# Detaljregulering for

## Fræneide - Stølen masseuttak

## Planbeskrivelse

*Saksnummer: 2020/7521*

*Utklipp 9.2.1 fra sporingsanalyse vogntog inn til området.*

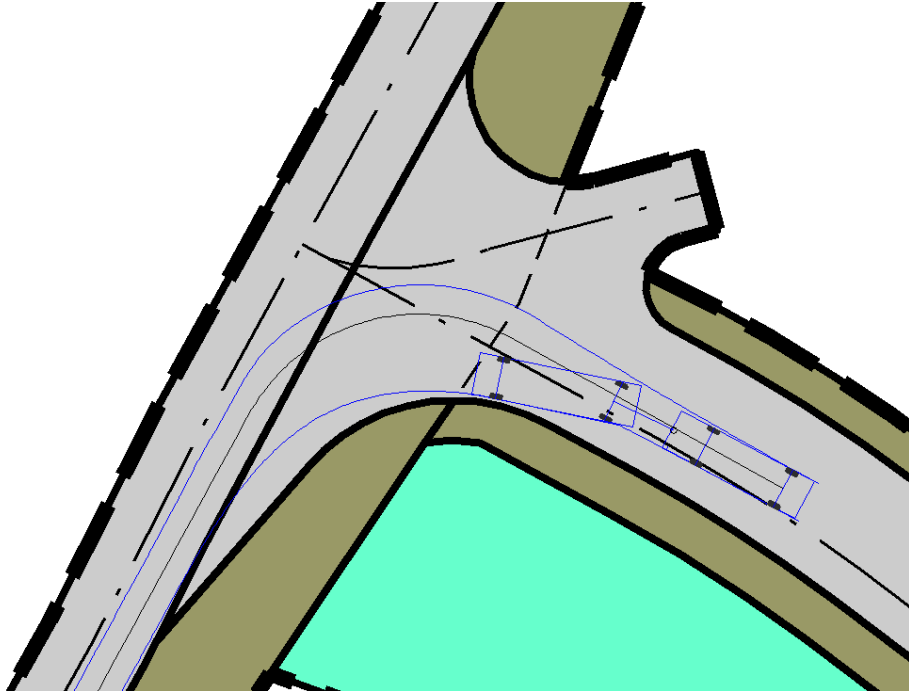
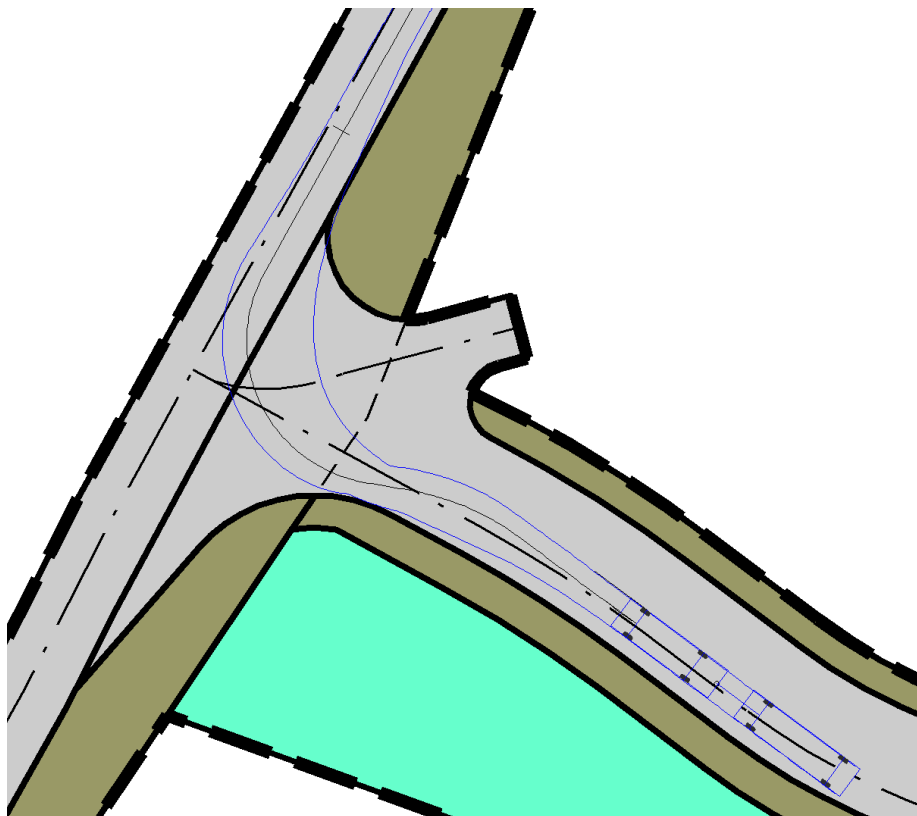
Samferdsel: Vi ser på flyfoto og våre vegbilete at avkøyrse frå fylkesveg 64 har blitt utvida ein gong mellom 2019 og 2020. I 2019 var vegbreidda 6 meter, og i 2022 var vegbreidda 13,5 meter. Ut ifrå det vi kan sjå, er ikkje denne endringa av avkøyrsebreidde søkt om eller godkjent av vegmynda. Dersom denne breiddeutvidinga har fått eit vedtak om løyve, ber vi om å få tilsendt dokumentasjon på dette.

Vi merker oss at byggegrensa på 50 meter frå fylkesvegens senterlinje samsvarar med rammeplan for avkøyrslar og differensierte byggegrenser. Samtidig les vi i planomtalen kapittel 6.7.4 Varelevering at «sluttprodukt som skal hentast av kundane helst bør lagrast i nærleiken av område V1, køyreveg». Vi minner om at dersom det blir etablert område for lagring nærare fylkesvegens senterlinje enn 50 meter, vil dette være i strid med byggegrensa i planen – dette vil vere opplag som vil vere omfatta av byggegrenser etter veglova. Lagring av sluttprodukt må enten skje lengre unna fylkesvegen, i tråd med byggegrensa på 50 meter, Vi rår til at ein ser på moglegheita for å regulere særskilt formål/dedikerte plassar i reguleringsplanen til lagring av sluttprodukt. Dersom dette kan vere aktuelt, ber vi om ein dialog knytt til plassering av desse areala og avklaring knytt til om dette er ei plassering vi som vegmynde kan akseptere.

**Det søkes om fravik fra vegnormalen** slik at hjørneavrundingene kan være som foreslått i plankartet. Det er gitt avslag på søknad om fravik, Møre og Romsdal fylkeskommunes fraviksgruppe gir ikke en direkte begrunnelse for avslaget, men anbefaler å se på andre løsninger. De nevner hjørneavrundinger med radius 9,0. Dette er nå endret i plankartet, og er vist på utklipp nedenfor.
